Engineering Change Notice(ECN)

ECN-D-2502-10

(ECP EFEM Area Sensor BRKT Improvement)

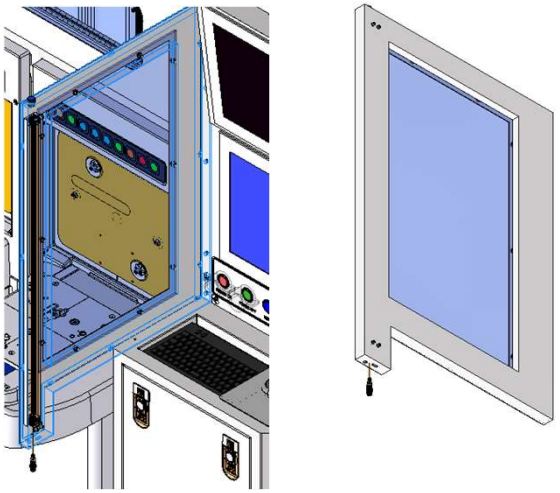
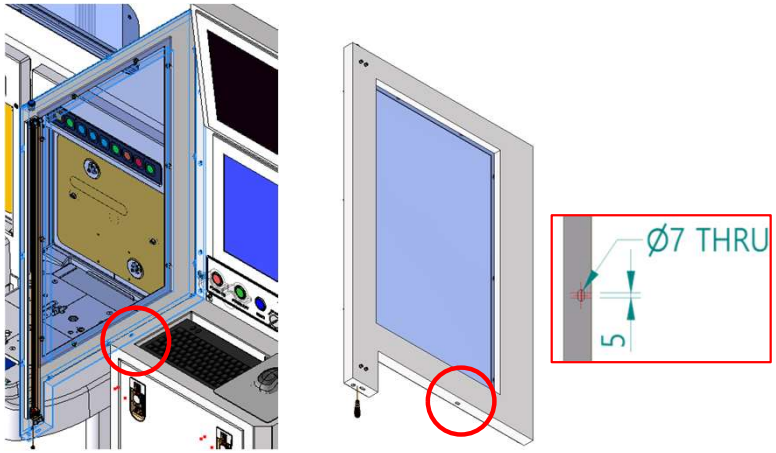
상세내용 Detail	AREA SENSOR BRKT – Side Mount	AREA SENSOR BRKT 하단 Ø7 mm Slot Hole 추가 컨트롤 박스 기존 Nut Hole을 활용하여 추가 체결. Added Ø7 mm slot hole at the lower part of the AREA SENSOR BRKT. Utilized the existing nut hole on the control box for additional fastening. EE73-F92P11-0 -> EE73-F92P11-1, AREA SENSOR BRKT, 1EA
